PARECER DA COMISSÃO DE AVALIAÇÃO

Processo de AIA nº 1475/2021

Pedreira Cabeço da Vagem
PRAGOSA - Industria Extrativa, SA

Figura 1 - Enquadramento hidrográfico local da área de Projeto

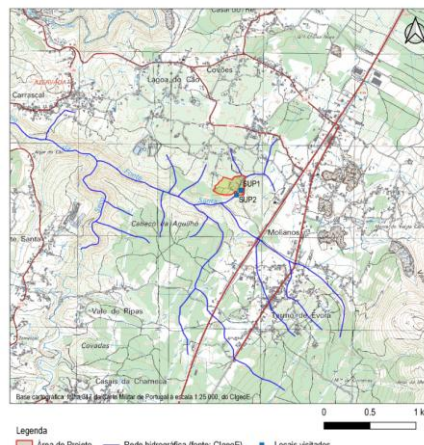
A linha de água mais próxima da pedra é uma linha de água sem nome, cartografada na carta militar, que atravessa a propriedade junto do seu limite Este, e que é um afluente da margem direita do rio da Fonte Santa. Da apreciação dos elementos disponíveis para análise, depreende-se que o troço da mesma que atravessa a propriedade foi descaracterizado há vários anos pela exploração da pedra e já não apresenta qualquer leito ou traçado com expressão dentro dos limites da propriedade, tendo perdido neste local as funções associadas à rede hídrica natural.

Considera-se pois de toda a relevância a implantação de um sistema de drenagem perimetral das águas, com o fim de assegurar a continuidade do escoamento hídrico superficial proveniente da linha de água e tributários a montante, a qual atravessava a propriedade junto do seu limite Este. O sistema de drenagem perimetral permitirá também, minimizar o transporte de partículas finas carreadas pelas águas pluviais provenientes dos terrenos confinantes com a pedraira, pelo oeste, norte e este, para a área da escavação. Este sistema deverá ter pontos de descarga das águas aí conduzidas, na rede hídrica natural e prever, caso se justifique, a instalação de bacias de decantação de partículas.

Figura 3 – Localização do ponto de medição de PM₁₀

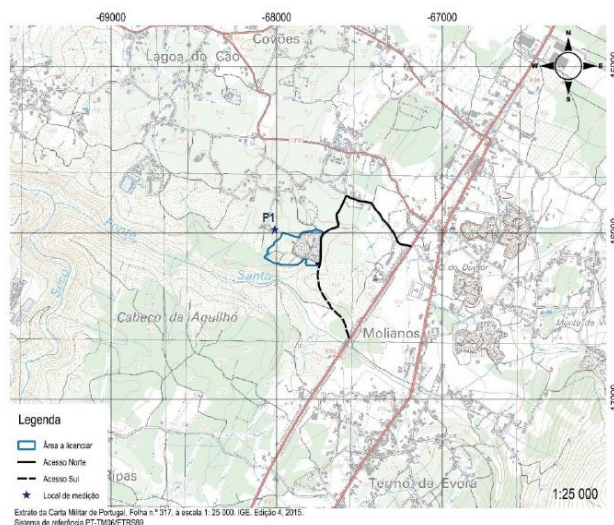
O plano de monitorização proposto deve ser aplicado em caso de ocorrência de reclamações.

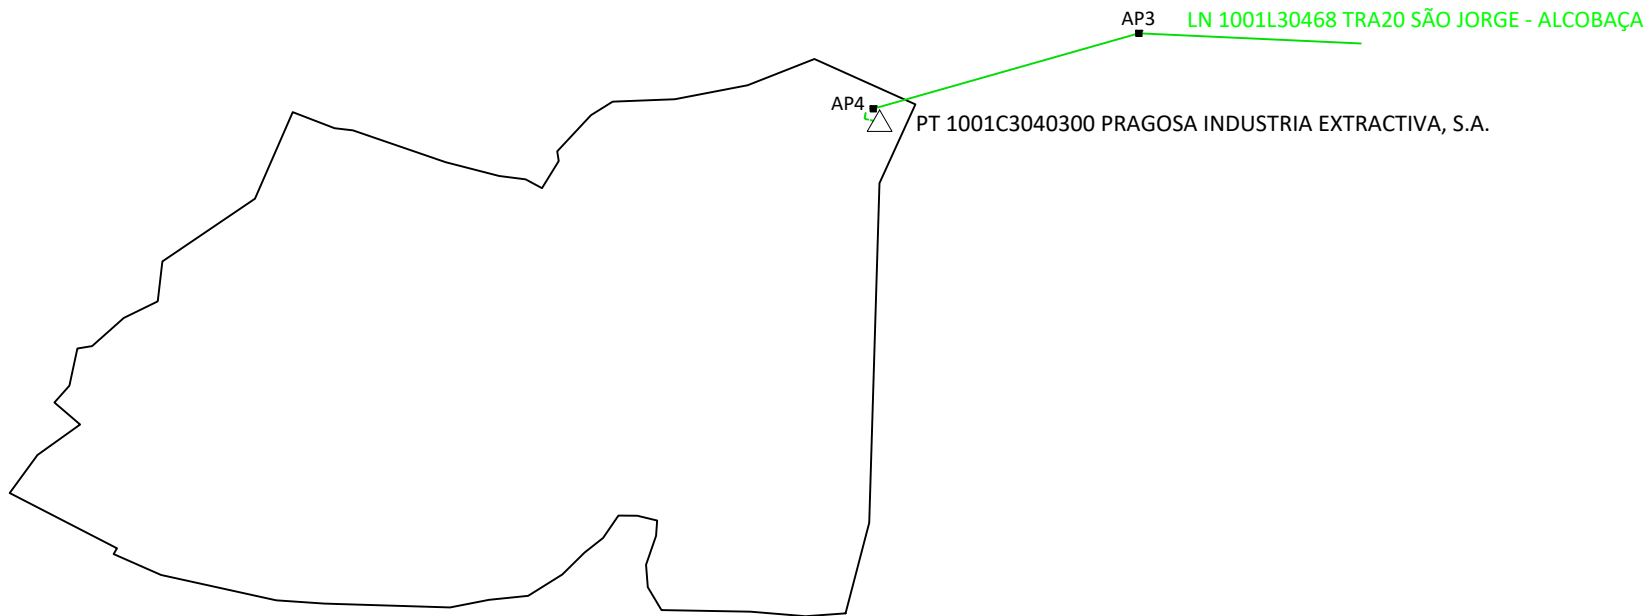
Verifica-se que a Área do Estudo de Impacte Ambiental (EIA) do Projeto (conforme Planta em Anexo), interfere com infraestrutura elétrica de Média Tensão integrada na Rede Elétrica de Serviço Público (RESP) e concessionada à E-REDES.

A área do EIA é atravessada pelo traçado aéreo da Linha de Média Tensão a 30 kV "LN 1001L30468 São Jorge - Alcobaça" (TRA20|AP3-AP4 referente à ligação do posto de transformação MT/BT de serviço particular do Proponente, i.e., "PT 1001C3040300 Pragosa Indústria Extractiva, S.A.") (conforme Planta em Anexo).
